N/Réf. : SBK20329_758_PU **SCHAERBEEK. Rue Verwée, 4 (arch. Maurice DECHAMPS – 1897)**
Gest. : KD/CD (= partiellement en zone de protection de l'Hôtel communal de Schaerbeek
V/Réf. : 2025/445=277/004 / Inventaire)
Corr: Cüneyt CETIN **PERMIS D'URBANISME : dans un immeuble à usage mixte (un commerce au**
NOVA : 15/PU/2010048 **rez-de-chaussée et un logement aux étages), modifier la volumétrie arrière**
au 2ème étage, aménager une terrasse rentrante en façade arrière au
niveau des combles, modifier le nombre et la répartition des logements
(passer de 1 à 2), modifier l'aménagement intérieur, réaliser des travaux
structuraux et modifier la façade avant
Demande de la Commune du 01/04/2026

Avis de la CRMS

Élévation avant existante

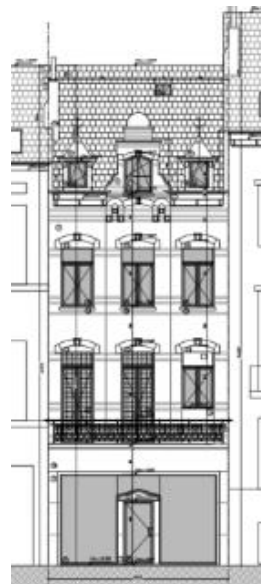
La vitrine projetée (incluant l'accès aux logements), en remplacement de celle actuellement en place (datant de 1989), s'intègre bien à la typologie de l'immeuble et constitue également une intervention de qualité que la CRMS accepte. Elle s'interroge cependant sur la plus-value et la gestion de la configuration en retrait proposée pour l'entrée et les accès. Une devanture entièrement à l'alignement

Élévation avant projetée

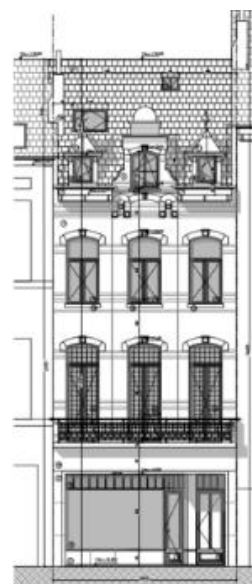
et une composition qui renouerait avec celle de 1897, pourraient également bien s'intégrer tout en offrant deux accès, sans retrait.

Concernant les baies des étages, la suppression de caissons à volets ainsi que d'une grille d'aération intégrée dans l'imposte d'un châssis du premier étage est très positive, tout comme la transformation de baie en porte-fenêtre au 1^e étage.
